**[ID\_VIP: 7440] FOGGIA (FG) – Progetto di un impianto agro-fotovoltaico collegato alla RTN con potenza nominale DC 45.679,20 kWp e una potenza nominale AC 44.000,00 kWp da realizzarsi nel Comune di Foggia – Contrada Poppi.**

Procedura riferita alla VIA, ai sensi dell'art. 23 del D. Lgs. 152/2006 (PNIEC).

Richiesta integrazioni al SIA e alla documentazione di progetto - art. 24 del D.Lgs. n. 152/2006.

Estratto elaborato AP\_VIA.N\_C.01\_TAV. B.1.17 (Struttura antropica)

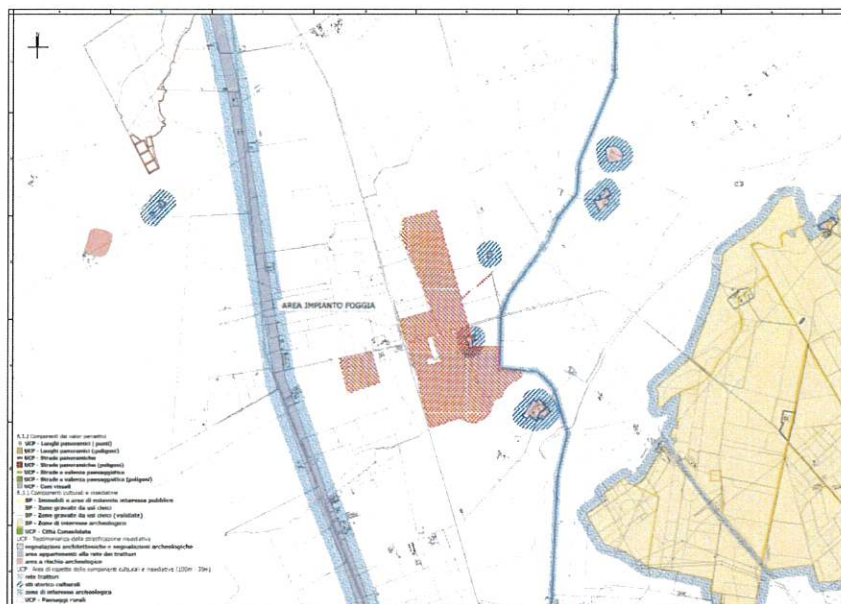
1. si chiede di **integrare il Piano di Monitoraggio Ambientale** (*cf.* elaborato con codice AP\_VIA.N\_C.01\_REL\_14.1) in riferimento agli impatti generati dal progetto di cui trattasi sul fattore ambientale del patrimonio culturale e del paesaggio;
2. premesso che l'indagine compiuta dal Proponente sugli **impatti cumulativi e le interferenze con altri impianti FER esistenti e/o in valutazione** (*cf.* elaborato con codice AP\_VIA.N\_C.01\_REL\_14) non sembrerebbe tenere conto delle indicazioni sulle distanze definite ai sensi della D.G.R. n. 2122/2012 della Regione Puglia recante "*Indirizzi per l'integrazione procedimentale e per la valutazione degli impatti cumulativi di impianti di produzione di energia da fonti rinnovabili nella Valutazione di Impatto Ambientale*", si chiede di rivedere l'elaborato succitato con la mappatura corretta ed il calcolo dell'ICP effettivo;
